# 福島第一原子力発電所 3号機 高経年化対策について (補足説明資料)

平成22年7月12日  
東京電力株式会社

福島第一3号機 遷移温度の変化量の測定値(監視試験結果)と予測値

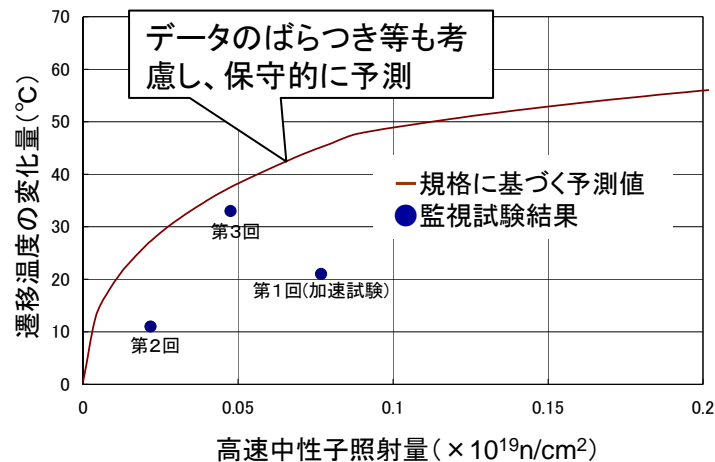
- ①全体的にもっとわかりやすい資料とすること。
- ②脆性遷移温度上昇と温度管理の関係を明確にすること。
- ③脆性遷移温度上昇予測と試験片データの位置付け（保守性等を言いたいの  
か否か）を明確にすること。

- ①中性子照射脆化に関して、作成した説明資料を次ページ以降に示します。
- ②脆性遷移温度と温度管理の関係をP8～P16を中心に記載しました。
- ③5月31日に技術連絡会でもご説明したように、保守性についての説明  
であることを資料中P10に追記しました。

- 原子炉圧力容器は、中性子照射によって材料特性が変化すること(中性子照射脆化)について設計段階より考慮されている。
- 原子炉圧力容器の脆性遷移温度の変化については、日本電気協会の規定に基づき、データのばらつきも考慮し**保守的に予測**している。
- また、運転当初より原子炉内に監視試験片を装荷し、計画的に監視試験片を取り出し、**試験により直接的に変化の程度を確認**している。

Vノッチシャルピー衝撃試験片再生の模式図 (ASTM E1253 より) 図: JEAC4201-2007 解説 より

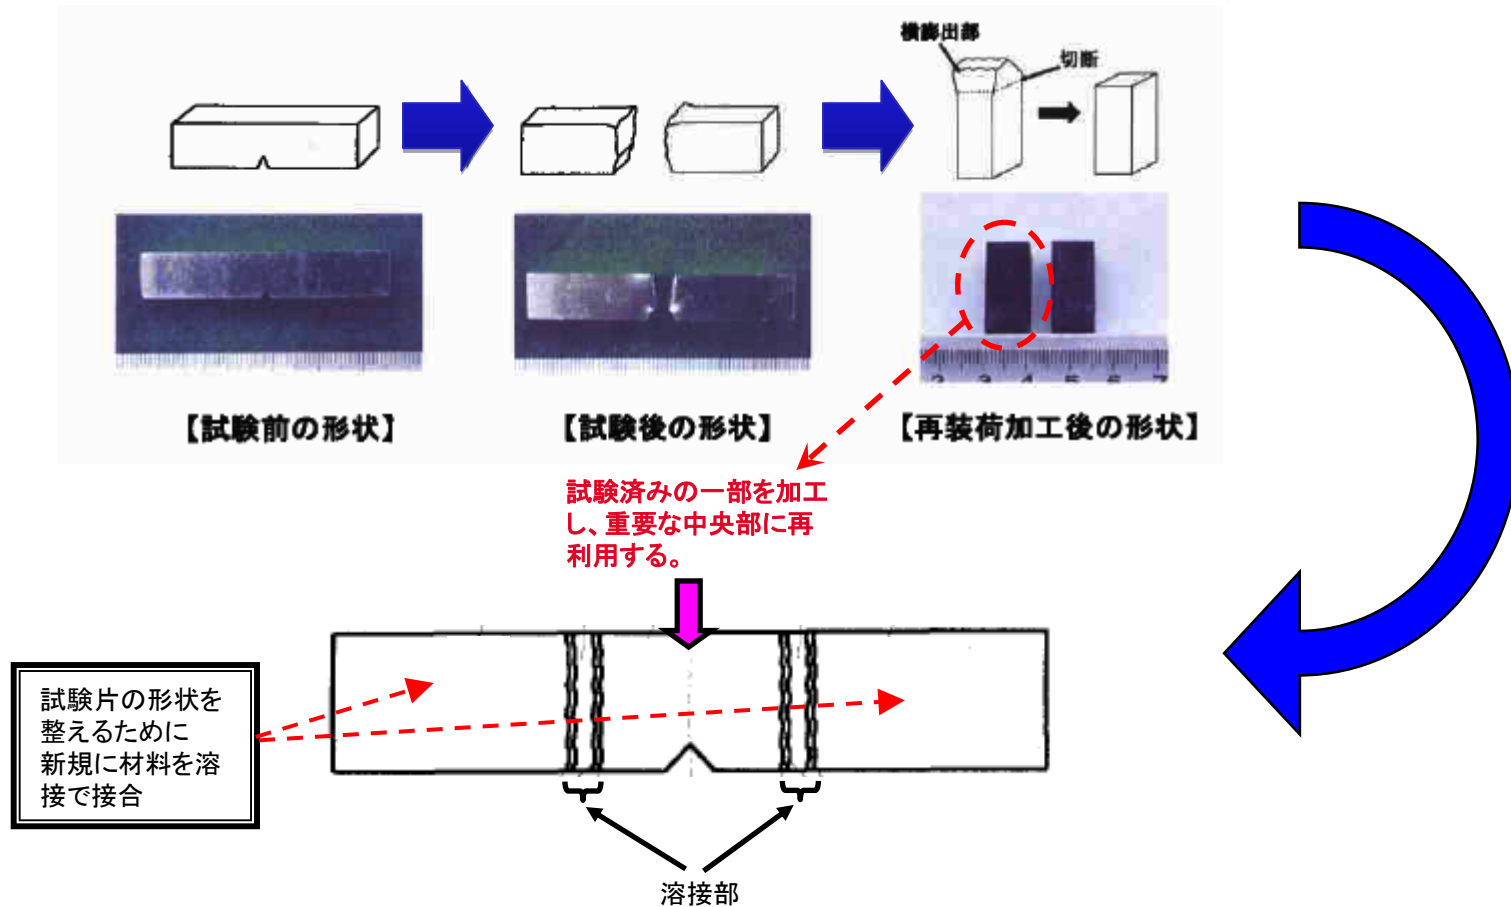
- ①脆性遷移温度の予測と把握に関する課題と信頼性向上のための取り組みについて説明すること。また、新たな導入を検討している脆化予測式の概略と1F3への適用の検討状況はどのようになっているのか説明すること。

- 試験後の監視試験片の一部を利用して、新たな照射試験片を作成する技術が開発され、必要に応じ、監視試験を追加実施することが可能となった。
- 福島第一 1号機～6号機において、第三回の監視試験片を再装荷中。

# 予測値と実測値の比較図について

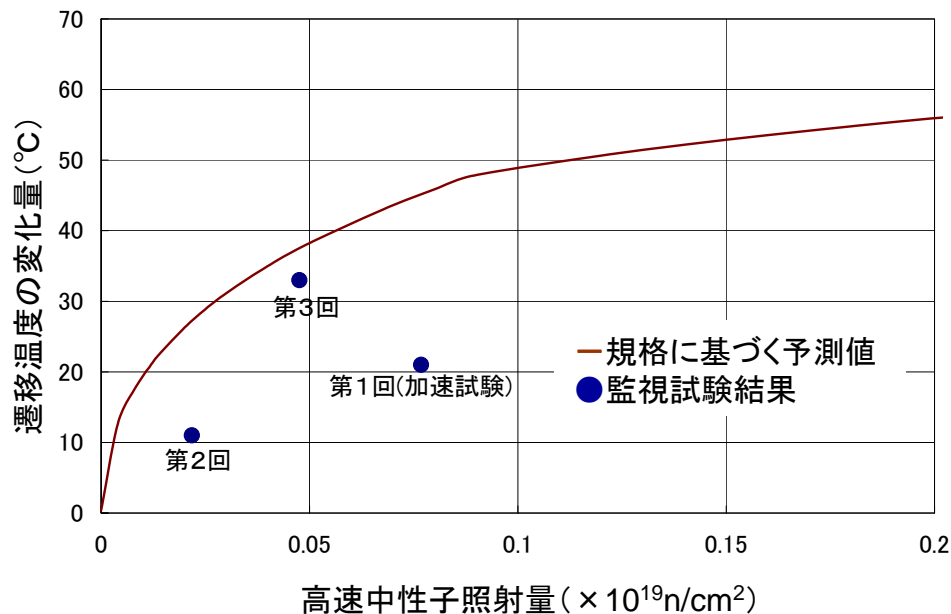
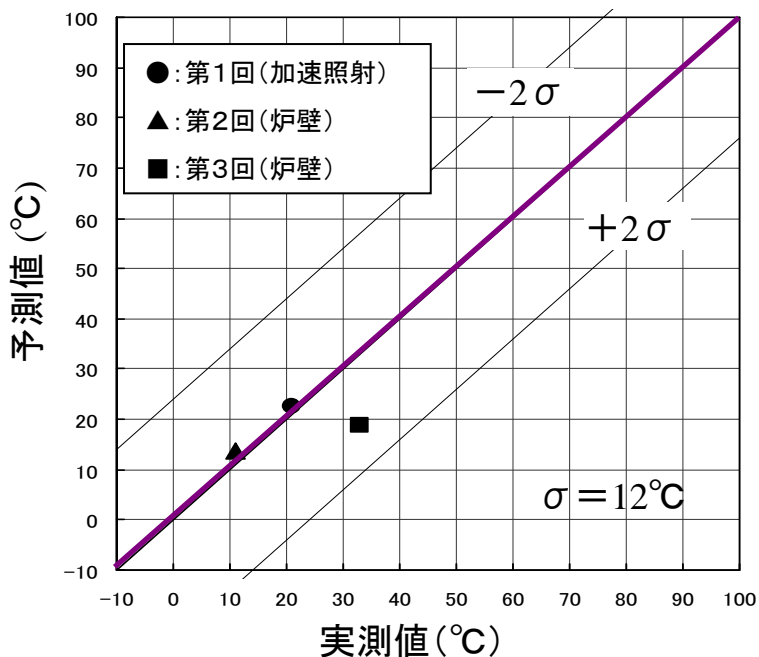
①圧力容器の照射脆化に関して、前回資料のP18とP39の図の整合性を説明すること。

下に示す前回資料のP18の図は、  
監視試験変化量の予測値と実測値  
を比較したもの

下に示す前回資料のP39の図は、実機の評価  
で用いられる変化量の評価値(変化量の予測  
値+マージン)と実測値を比較したもの

A部 使用済燃料設備貯蔵プール構造図

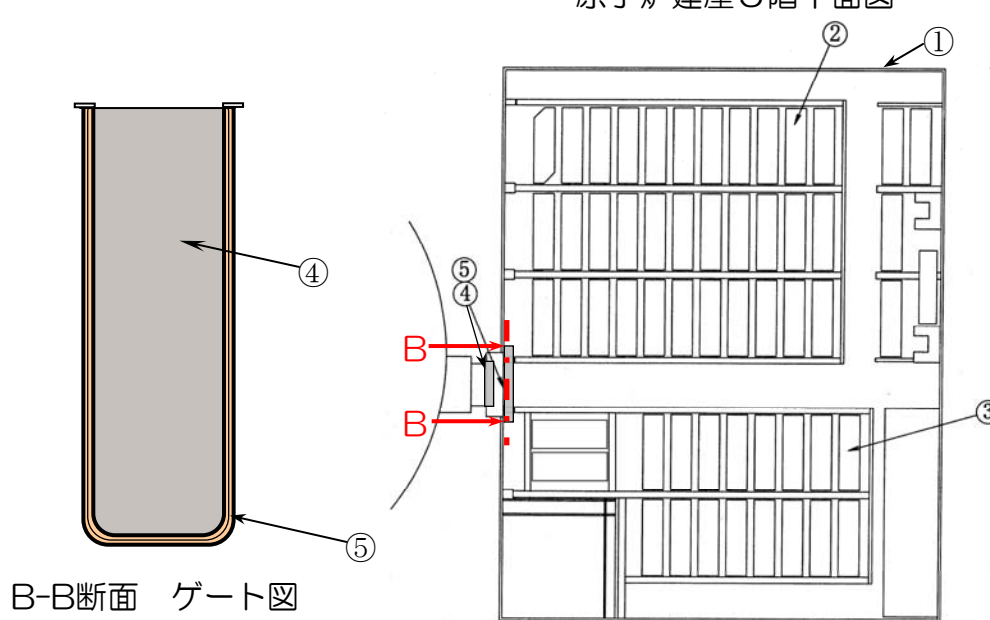
使用済燃料設備貯蔵プールについては、ボロンの中性子吸収能力の低下についての評価が示されているが、他の経年劣化要因に対する検討はどうか。

ゲート接液部はステンレス鋼であり、プール壁との隙間腐食発生の可能性があるが、ゲートは毎定期検査時に引き上げられ、有意な腐食がないことを確認している。今後も使用環境に変化はなく腐食発生の可能性は小さいことから高経年化対策上有意な経年劣化ではないと判断する。

福島第一3号機の使用済燃料貯蔵プール表側のプール水接液部については管理された低塩素濃度水質であり、通常使用温度も約40℃程度と低く、貫粒型応力腐食割れが発生する可能性は小さい。また、本事象は施工後比較的早期に発生するものと考えられ、これまで有意な水位低下及び漏えい検出ラインからプール水の漏えいは確認されていない。

## 炭素鋼配管の減肉耐震評価結果(PLM報告書から抜粋)

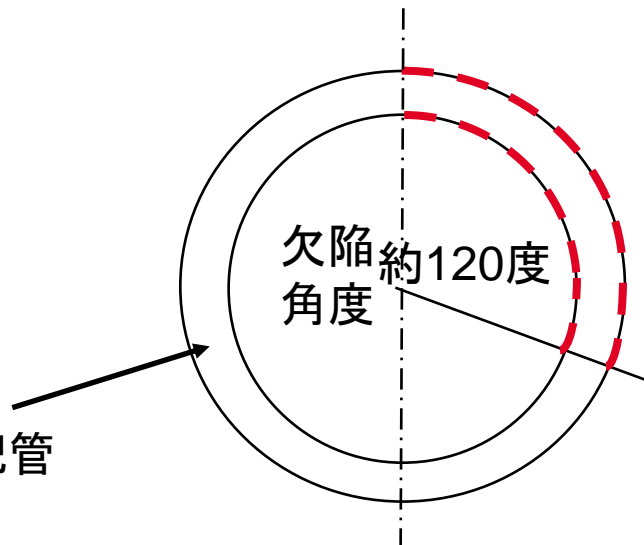
経年劣化事象を考慮した耐震安全性評価はどのように実施しているのか。  
また、新耐震指針の基準地震動 $S_s$ を考慮した場合、耐震安全性評価はどのようになるのか。

- ・エルボ部、分岐部等の偏流発生部及びその下流部全てに、保守的に周方向一様減肉が生じたものと仮定
- ・減肉想定箇所について、内圧等により決定される必要最小板厚まで減肉させた場合で評価
- ・上記評価で許容応力を満足しない場合には、実機測定データの最大値を用いて運転開始後60年時点の板厚を想定して評価
